改善箇所説明図

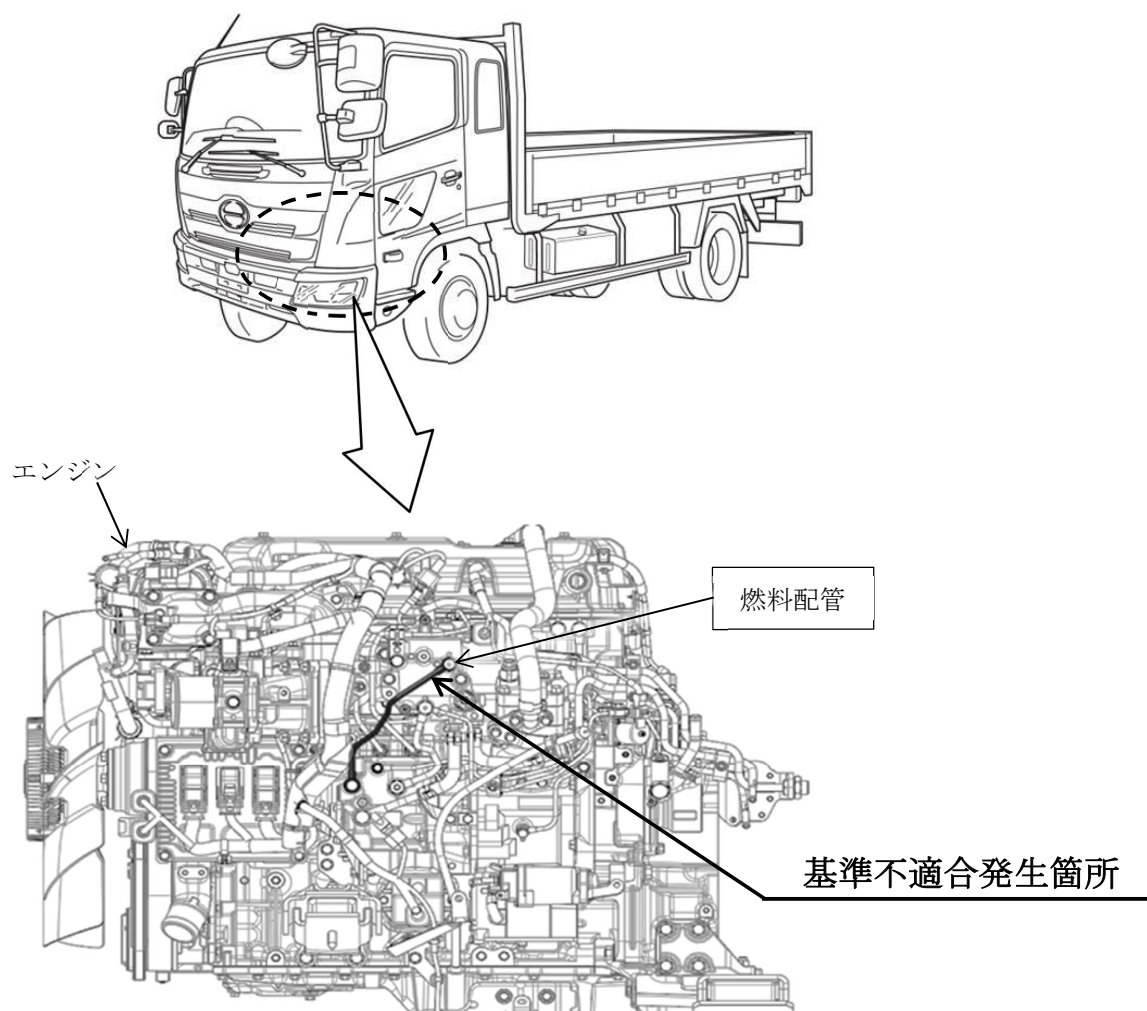
サプライポンプの燃料配管において、設計検討が不十分なため、振動に対する強度が不足している。そのため、低温時に状態変化した燃料成分が燃料フィルタに詰まると、サプライポンプによる吸入負圧が増大して燃料圧力変動が大きくなり、当該配管が想定を上回る共振をすることで亀裂が生じ、燃料漏れに至るおそれがある。

全車両、燃料配管を対策品に交換する。
